**INFRASTRUTTURE FERROVIARIE STRATEGICHE DEFINITE DALLA LEGGE
OBIETTIVO N. 443/01
LINEA AV/AC TORINO – VENEZIA Tratta VERONA – PADOVA
Lotto funzionale Verona – Bivio Vicenza
PROGETTO ESECUTIVO
PRESIDI ANTI-RUMORE / VIBRAZIONI
BARRIERA ANTIRUMORE DA PROGR. 191+222,616 A PROGR. 191+440,340
LATO SX - OPERE DI FONDAZIONE
GENERALE
Relazione di confronto P.D. / P.E.**

GENERAL CONTRACTOR 	ALTA SORVEGLIANZA 				
Relazione di confronto P.D. / P.E.	Progetto IN17	Lotto 12	Codifica Documento E12 RO BA 87 A 0 002	Rev. A	Foglio 2 di 4

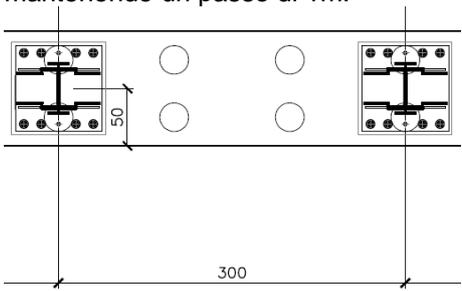
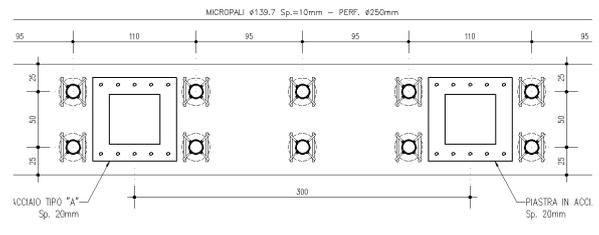
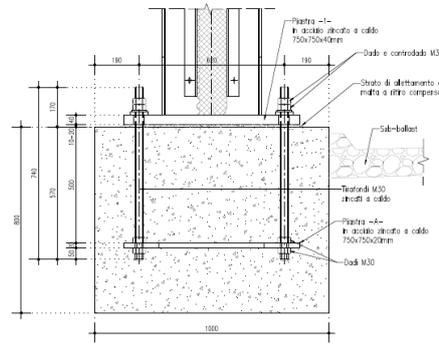
P.D.	P.E.
Estensione Barriera	<p>Il PD prevedeva una tratta continua di barriera, con porzione terminale in adiacenza alla stazione di Altavilla Vicentina.</p> 	<p>Per interferenze con Fabbricato esistente annesso alla stazione di Altavilla Vicentina, si propone un'interruzione del cordolo sulla sagoma dell'edificio.</p> 
Dimensioni cordolo	<p>Nel Progetto Definitivo veniva definito un cordolo di dimensioni pari a 100x60.</p>	<p>Per garantire un ancoraggio sufficiente dei tirafondi è stato necessario incrementare l'altezza del cordolo a 80cm.</p>
